Allgemeine Hinweise zum Betrieb von Prologic - DOS

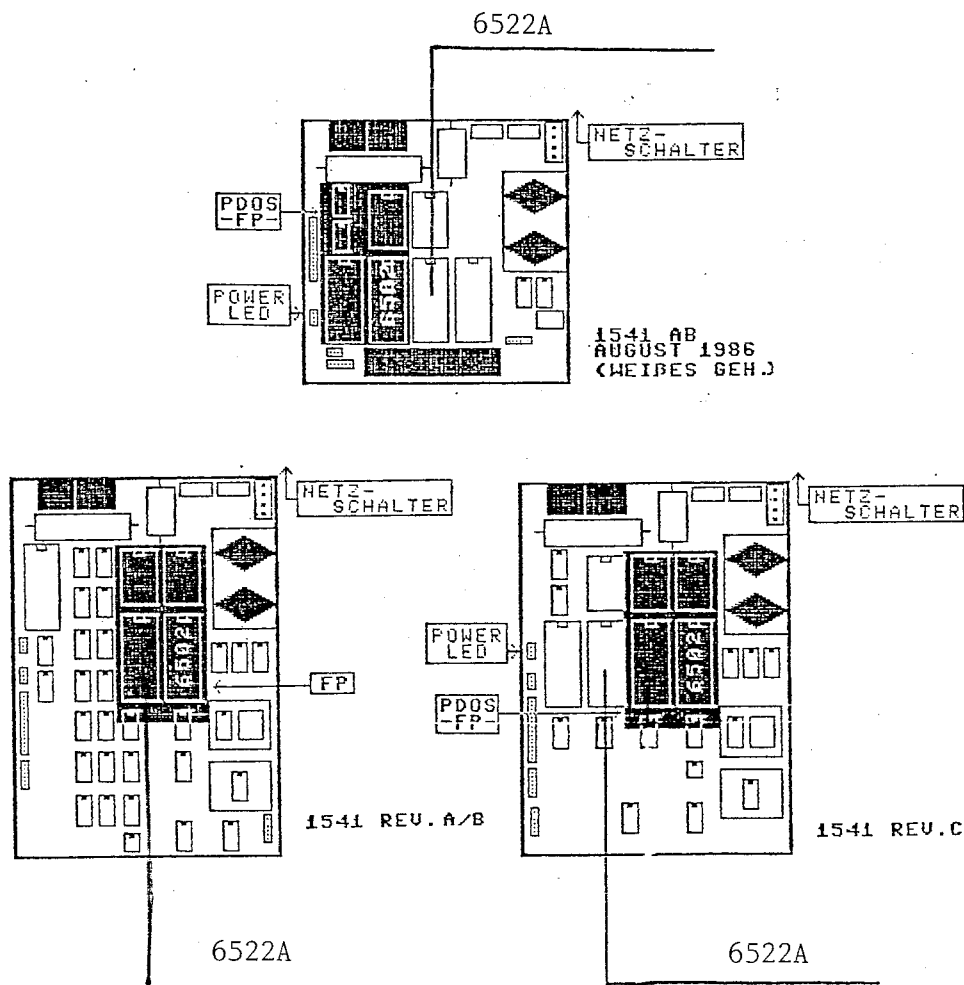
Der in der nachfolgenden Lagezeichnung näher bezeichnete Baustein 6522 wird von Prologic - DOS mit einer höheren Geschwindigkeit bedient als im Originalzustand der Floppy. Obwohl die verwendete Taktfrequenz innerhalb der garantierten Normen liegt neigt dieser Baustein zu Ausfällen.

Aufgrund dieser Tatsache liegt dieser Sendung ein Baustein 6522 A bei, den Sie kostenlos erhalten. Entfernen Sie den, auf der nachfolgenden Lagezeichnung näher beschriebenen Baustein aus der Floppy und ersetzen Sie ihn gegen das mitgelieferte IC.
